ECE/TRANS/WP.29/GRSG/2009/20  
10 août 2009

**RÈGLEMENT No 125**  
(champs de vision vers l'avant du conducteur)

Proposition de projets d'amendements au Règlement No 125

Communication de l'expert de la France\*

**"Figure 7 : Définition de la surface 'S' (paragraphe 5.1.3.2)**

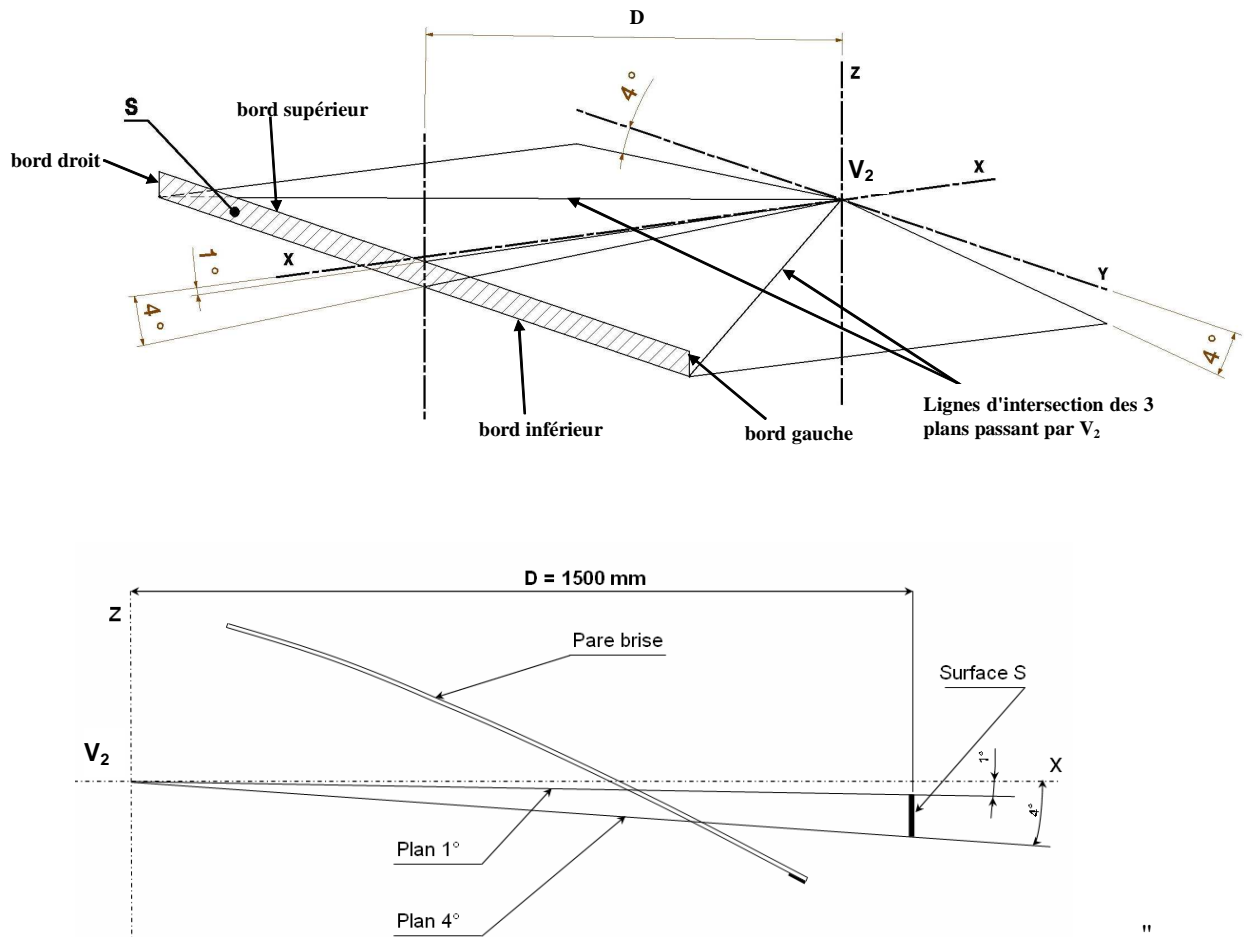
"5.1.3.2 **La surface S (voir annexe 4, appendice, figure 7) est une surface verticale rectangulaire située dans un plan perpendiculaire à l'axe des X à 1500 mm en avant du point  $V_2$ . Son bord supérieur est délimité par un plan passant par  $V_2$  incliné de 1° au dessous de l'horizontale. Son bord inférieur est délimité par un plan passant par  $V_2$  incliné de 4° au dessous de l'horizontale. Ses bords gauche et droit sont verticaux et générés par les lignes d'intersection des 3 plans à 4° définis au paragraphe 5.1.3 ci-dessus.**"

5.1.3.3 **Dans le cas d'un pare brise au-delà de 1500 mm en avant du point  $V_2$ , la distance entre la surface S et le point  $V_2$  peut être augmentée en conséquence.**"

Figure 1 : Présentation de la zone d'obstruction entre les plans à 1° et 4° au dessous de l'horizontal dans la réglementation actuelle.

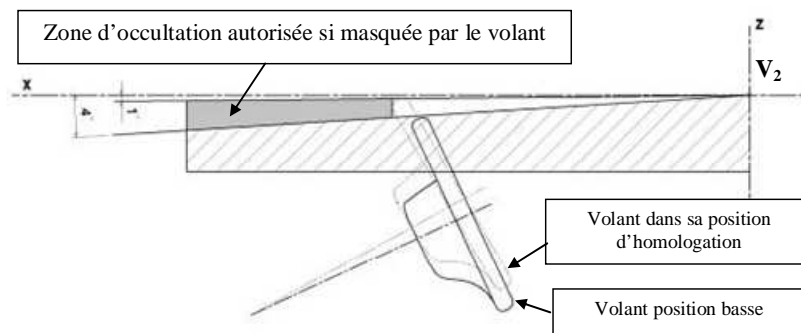
Le règlement actuel ne permet pas d'avoir une obstruction au dessus du plan incliné à  $4^\circ$  sauf une obstruction créée par le bord extérieur du volant et par le tableau de bord à l'intérieur du volant en limite du plan incliné à  $1^\circ$  au-dessous de l'horizontale. En conséquence, toute information de conduite ou de bord doit nécessairement être située sous un plan incliné à  $4^\circ$  (voir figure 1 ci-dessous).

Figure 2 : Exploitation de la zone d'obstruction par une zone d'affichage.

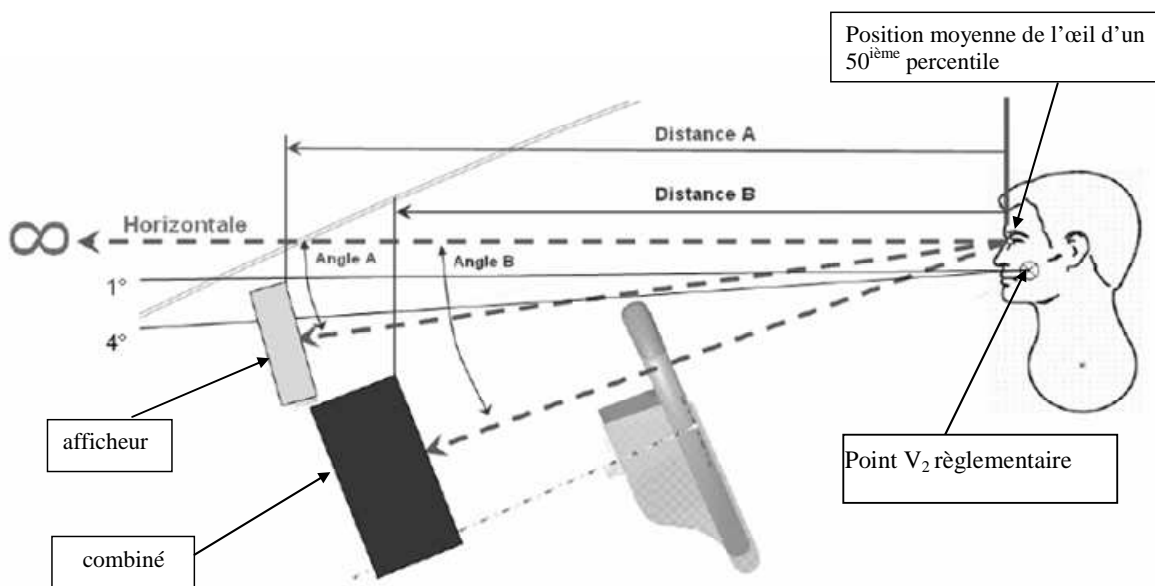
Le regard du conducteur doit quitter la route pour analyser les informations contenus à l'intérieur du combiné (par exemple la vitesse, un voyant,...) (voir angle B sur la figure 2 illustrant la situation réelle de conduite). Ainsi, la route sort temporairement du champ de vision du conducteur.

La proposition (comme illustrée ci-dessus) permet de placer un afficheur, positionné au dessus du volant en limite du plan incliné à  $1^\circ$  au dessous de l'horizontal, et contenant l'essentiel des informations de bord. Ceci permettra ainsi d'améliorer la visibilité des informations essentielles à la conduite sans dégrader le champ de vision du conducteur. Le conducteur pourra alors consulter ces informations tout en conservant la route dans son champ de vision. Les avantages de la proposition sont les suivants :

- (a) angle oculaire A (dans le texte de proposition) plus faible que l'angle oculaire B (dans le texte du règlement actuel),
- (b) concentration (centrage) des informations de conduite les plus importantes dans le champ de vision du conducteur.

Figure 3 : Illustration de l'utilisation efficace de l'obstruction permise.

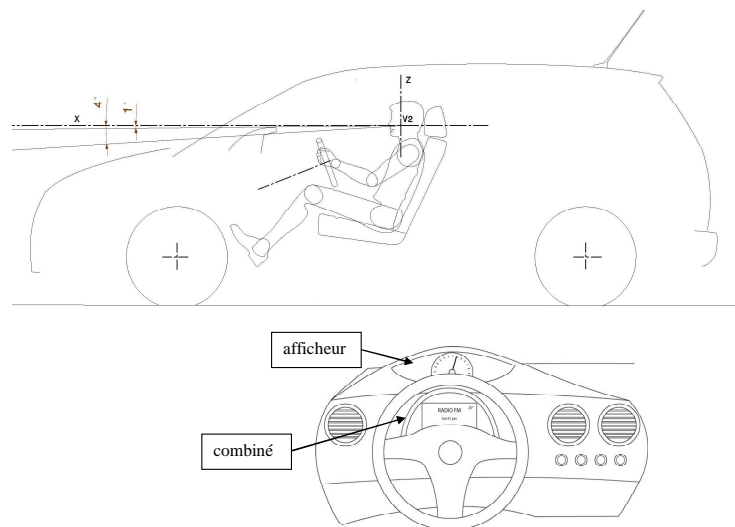
L'obstruction permise dans le texte du règlement actuel, délimitée par les plans à  $4^\circ$  et à  $1^\circ$  inclinés au dessous de l'horizontal (voire figure 1) est conservée pour garder l'esprit du texte réglementaire actuel. L'objectif est d'améliorer la vision de conduite du conducteur en accord avec la tolérance d'obstruction actuelle pour intégrer dans cette zone l'essentiel des informations de conduite. Une illustration de la proposition est donnée sur la figure 3 ci-dessous.

Figure 4 : Exemple d'illustration de la zone d'obstruction.

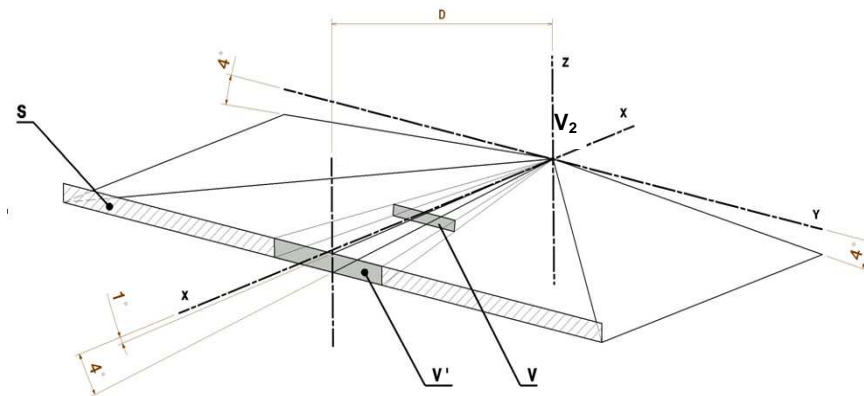
La réglementation actuelle permet une obstruction par le volant entre les plans inclinés à  $4^\circ$  et à  $1^\circ$  sans limite dimensionnelle du volant. Cette zone d'obstruction, par construction géométrique du calcul de la surface 'S', ne peut en général pas dépasser les 17% pour tout volant normal. Dans l'objectif d'exploiter cette obstruction permise, les informations de conduite positionnées dans cette obstruction doivent respecter une dimension d'affichage comme prescrit par le Règlement No. 121 (commandes et témoins). Leur pleine intégration justifie une zone d'occultation de 20%. Comme illustré dans la figure 4 ci-dessous, la zone d'obstruction est de 19,77% (surface V sur la figure) pour un afficheur et son garnissage de largeur 340 mm positionné en limite du plan à  $1^\circ$ .

Le mode de calcul est le suivant : projeter la surface  $V$  sur la surface ' $S$ ' à partir du point  $V_2$  pour obtenir la surface  $V'$ . Dans notre illustration, la surface ' $S$ ' est de 235 858 mm<sup>2</sup> et la surface  $V'$  est de 46 637,9 mm<sup>2</sup>.
